**Allegato "A" alla Deliberazione della Giunta Regionale n° 24-7467
in data 19/11/2007 relativa all'approvazione della Variante al P.R.G.C. vigente, di
adeguamento al P.A.I., del Comune di BORGIO SAN DALMAZZO (CN)**

**Elenco modificazioni introdotte "ex officio" ai sensi dell'11° comma dell'art. 15
della L.R. 5.12.1977 n° 56 e s.m.i..**

ALLEGATO A (ESTRATTO CARTA DI SINTESI)

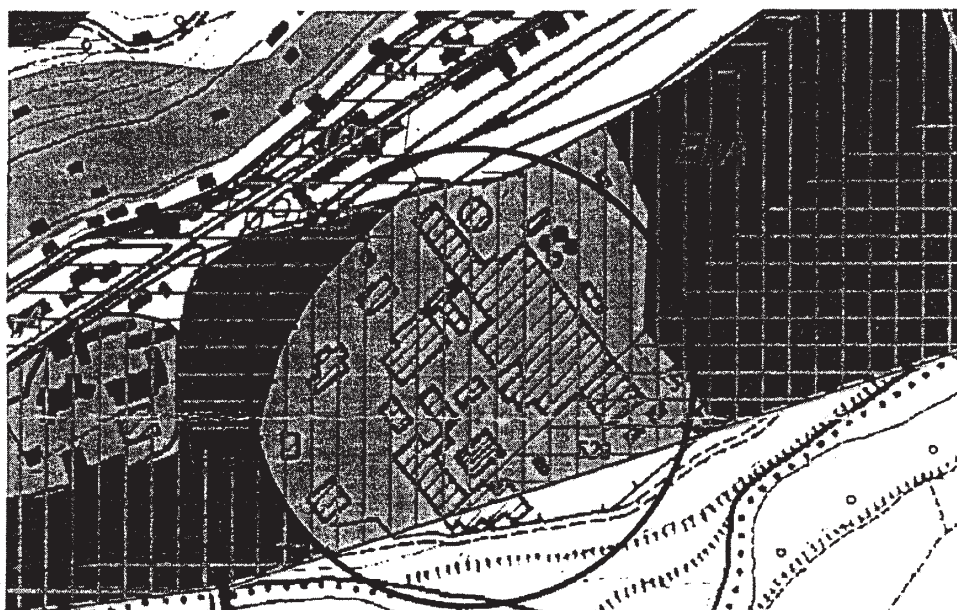
- la Scheda dell'area 6P1.6 si intende sostituita (come da successivo allegato);
 - si intendono inserite due nuove Schede per le aree 6P1.7 e BP1.1 (come da successivi allegati);

COMUNE: BORGO SAN DALMAZZO		Località: Italcementi
Scheda A	Lotto 6P1.6	Destinazione produttiva
<u>Assetto geomorfologico</u> Il lotto è composto da una zona pianeggiante ed è situato sulla sinistra orografica del Torrente Gesso, ad una quota di circa 630 m s.l.m., sul terrazzo di III ordine. La zona è totalmente edificata, con presenza dei fabbricati dell'impianto Italcementi. La falda idrica libera non è stata rilevata.		<u>Caratteristiche geolitologiche</u> Il lotto è impostato sulle alluvioni ghiaioso-sabbiose del III terrazzo, che sulla cartografia geologica (F. 90 della Carta Geologica d'Italia) sono individuate come "depositi alluvionali ghiaiosi, sabbiosi e talora argillosi, terrazzati, antichi". In superficie sono presenti depositi eluviali potenti 1 ÷ 2 metri di composizione limoso - argillosa.
<u>Ricostruzione degli eventuali fenomeni d'instabilità</u> Sulla base delle verifiche idrauliche parte del lotto ricade in aree inondabili con differenti tempi di ritorno, classificate in EeA ed EbA all'interno dello stabilimento Italcementi.

<u>Considerazioni</u> Vista la destinazione a servizio dell'unità produttiva esistente, si ritiene l'area compatibile con la scelta operata in sede di strumento urbanistico. Si riportano le norme geologiche per gli ambiti di Classe IIIb. Classe IIIb: <i>"Nuove opere o nuove costruzioni saranno ammesse solo a seguito dell'avvenuta eliminazione e/o minimizzazione della pericolosità o del rischio. Prima di autorizzare interventi edilizi che comportino l'aumento del carico antropico e/o insediativo, l'Amministrazione Comunale dovrà acquisire dai progettisti una certificazione che garantisca l'avvenuta eliminazione e/o minimizzazione della pericolosità o del rischio."</i> Negli ambiti in dissesto EeA valgono in ogni caso i divieti di cui all'art. 9, comma 5, delle N.d.A. del PAI. Negli ambiti in dissesto EbA valgono in ogni caso i divieti di cui all'art. 9, comma 6, delle N.d.A. del PAI. Prima di procedere ad interventi vietati dall'art. 9 sarà necessario ripерimetrare il dissesto con idonea Variante di Piano. Tutti gli interventi consentiti sono subordinati ad una verifica tecnica, volta a dimostrare la compatibilità tra l'intervento, le condizioni di dissesto e il livello di rischio esistente, sia per quanto riguarda possibili aggravamenti delle condizioni di instabilità presenti, sia in relazione alla sicurezza dell'intervento stesso. Tale verifica deve essere allegata al progetto dell'intervento, redatta e firmata da un tecnico abilitato (art. 9 comma 12 N.d.a. P.A.I.). Tutti gli interventi di nuova costruzione e gli eventuali interventi di adeguamento sono soggetti al rispetto delle "Norme tecniche per il progetto, la valutazione e l'adeguamento sismico degli edifici" e delle "Norme tecniche per il progetto sismico delle opere di fondazione e sostegno dei terreni" di cui agli allegati 2 e 4 dell'OPCM 3274/2003.

Classe d'idoneità: II - IIIb (vedi estratto Tavola di sintesi).		Data: agosto 2007
